**AVIS RELATIF À LA PROTECTION
CONTRE LES EVENTUELS EFFETS NOCIFS ET NUISANCES
PROVOQUÉS PAR LES RAYONNEMENTS NON IONISANTS
GÉNÉRÉS PAR DES ANTENNES ÉMETTRICES STATIONNAIRES**

Commune : CHATELET - Exploitant : PROXIMUS

Référence exploitant : 71CSE_01

Rapport n° 3723 / 2024

Figure 1 : Vue en plan des lieux de séjour et des points de contrôle

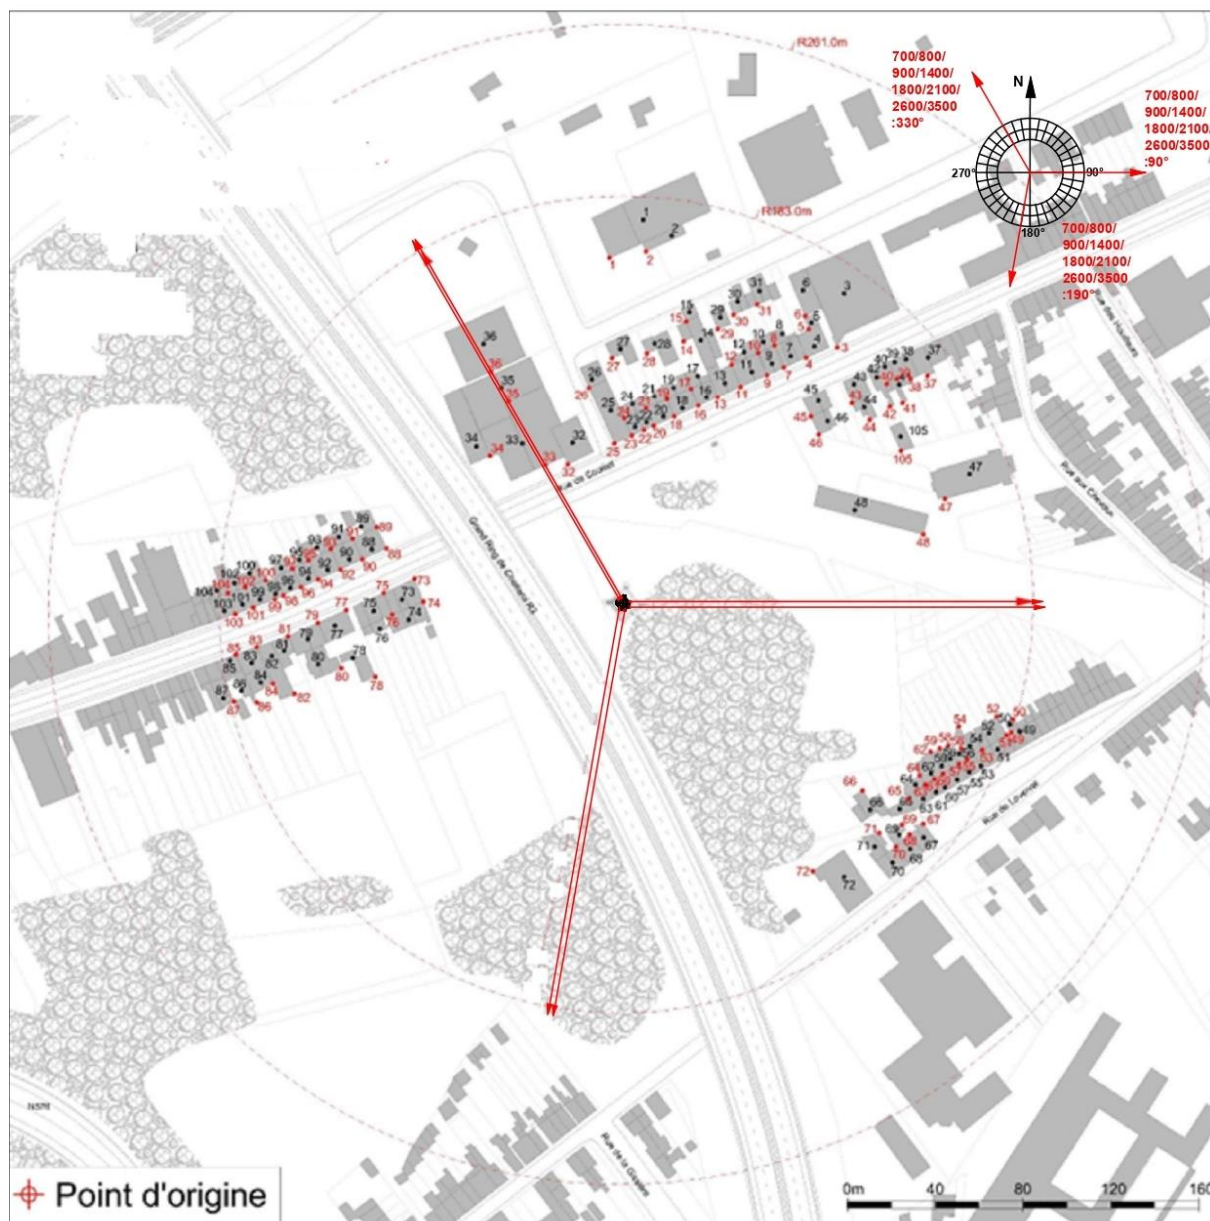
- le numéro du point de contrôle repris sur un des plans de la figure 1;
- le numéro du LS dans lequel se trouve le point de contrôle de la 1^{ère} colonne ;
- l'atténuation d'obstacle prise en compte pour le calcul de l'indice d'exposition dans le LS ;
- le résultat du calcul de l'indice d'exposition.

En ce qui concerne les antennes de l'installation mentionnées dans le tableau 1, la distance maximale à laquelle la limite pourrait être atteinte, à l'extérieur, est égale à 89,1 m. S'il n'y a pas de LS à une distance inférieure, les antennes respectent forcément la limite d'immission.

Dans le cas des LS situés à l'intérieur des bâtiments, une atténuation d'obstacle est prise en compte et il en résulte que la distance maximale à laquelle la limite pourrait être atteinte se réduit à 63,1 m.

Figure 2 : Vue en plan des installations d'antennes dans un rayon de 300 mètres autour de l'installation faisant l'objet de la demande d'avis

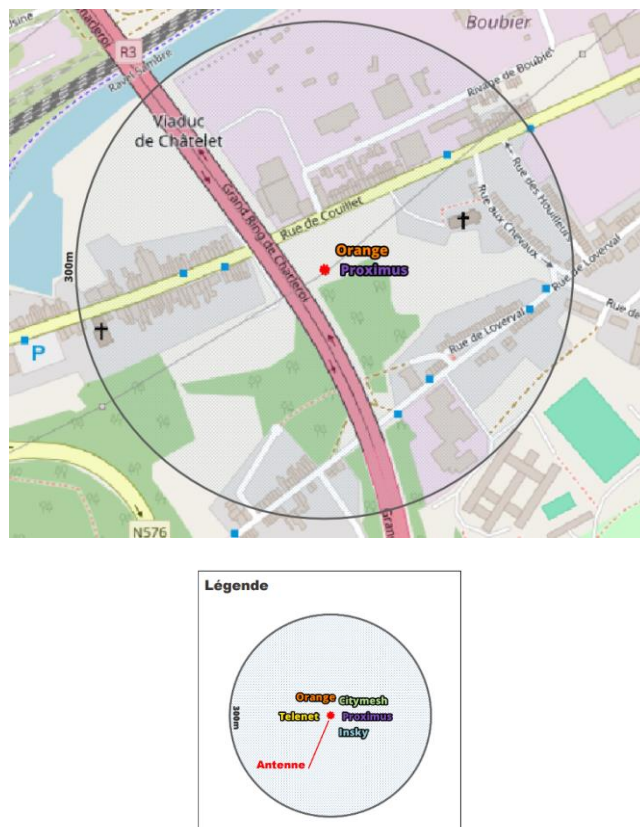
- il y a au plus 4 installations d'antennes émettrices stationnaires présentes dans la zone d'évaluation de 300 mètres de rayon représentée dans la figure 2, y inclus l'installation référencée dans le paragraphe 2 : la limite cumulative définie à l'article 4, §2 du décret est nécessairement respectée dans les lieux de séjour à l'intérieur de la zone d'évaluation de 300 mètres de rayon ;

- c) dans tous les autres cas, il a été vérifié que la limite cumulative définie à l'article 4, §2 du décret n'est pas dépassée dans les lieux de séjour sur base du nombre d'installations localisées dans la zone d'évaluation de 300 mètres de rayon représentée dans la figure 2, de leur localisation ainsi que des données inscrites dans la figure 1 et au paragraphe 4 du présent avis et dans les avis attestant le respect de la limite par installation ou de la limite abrogée de 3 V/m relatifs aux autres installations reprises dans la figure 2.

Compte tenu des considérations ci-dessus, il apparaît que l'intensité du rayonnement électromagnétique généré, dans les lieux de séjour situés dans un rayon de 300 mètres autour de l'installation référencée dans le paragraphe 2, par l'ensemble des antennes émettrices stationnaires de l'ensemble des exploitants du même site d'antennes émettrices stationnaires respecte la limite fixée à l'article 4, § 2 du décret.
